改善箇所説明図

基準不適合箇所

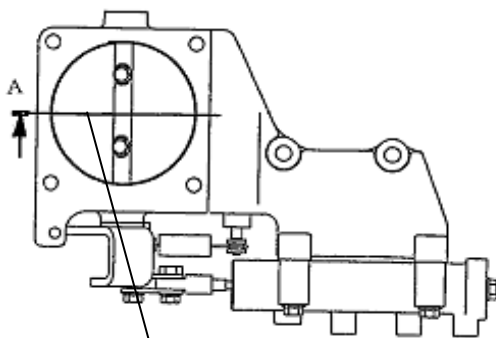
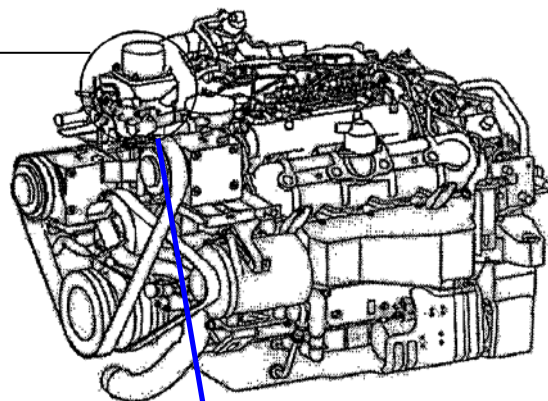
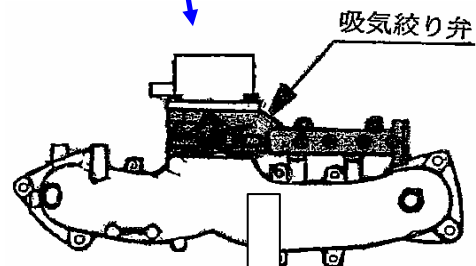
原動機の吸気絞り弁において、バタフライバルブとバルブケースの隙間設定が不適切なため、バルブ先端に排気再循環ガスのカーボンが堆積して当該バルブがバルブケースと引っ掛かるものがある。そのため、走行中にエンストして再始動できなくなるおそれがある。

改善の内容: 全車両、吸気絞り弁の隙間を広げるためストッパボルト・ナットを対策品に交換する。

識別: ストッパボルト取付部に黄色ペイントを塗布する。
